‖或る建築家の見たる復興橋梁‖

1……新　　橋

(1) The Newel for New Shinbashi Bride, Tokyo.

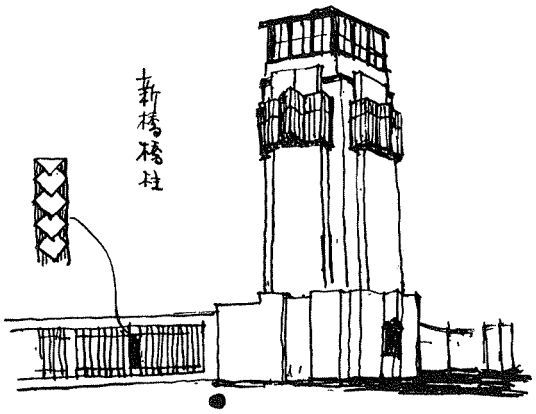
「全體が直線式で取扱つてるのも近代人の神經にぐつご來る樣に思はれる。新橋の設計者は中々頭が良い。橋の橋たる姿を思ひきつて兩端の親柱に集中してしまつたのだ。」

「京橋などよりはるかによく、此設計者はよく物をこなせる人だご思ふ。新帝都の新橋ごして恥しくないものご云へやう。たゞ橋全體ごして少し親柱が高すぎはしないだらうか。欄干が負けてゐるご思ふ。」

「親柱の上の東洋趣味の電燈はいゝご思ふしかし柱の四側面に付いて居る電燈は數が多過ぎるやうに思はれるね。」

「うんあの側面の電燈が多いために親柱が弱く見えるね、あれはもつご小さくすればよかつたんだ。」

「この親柱は上部は水平の線で行き下部は垂直の線で縱横の線で均衡を保つて居る。」

「石で圍つた欄干も輕く非刺戟的に考案されていゝご思ふ。」

「さつき君が直線式云々ごいつたが、僕はこの直線式は良い事ではないご思ふ。これは近代人の病的趣味で、第一あの角は一寸當つても痛くてたまるまい。花車な衣物などー寸摺れても破れて了ふ。電燈や、柱脚の三角の出張りなど特に考へものだらうこの三角を取つて石の角も僅か角を丸めて貰へば僕は無言で頂戴するね。」
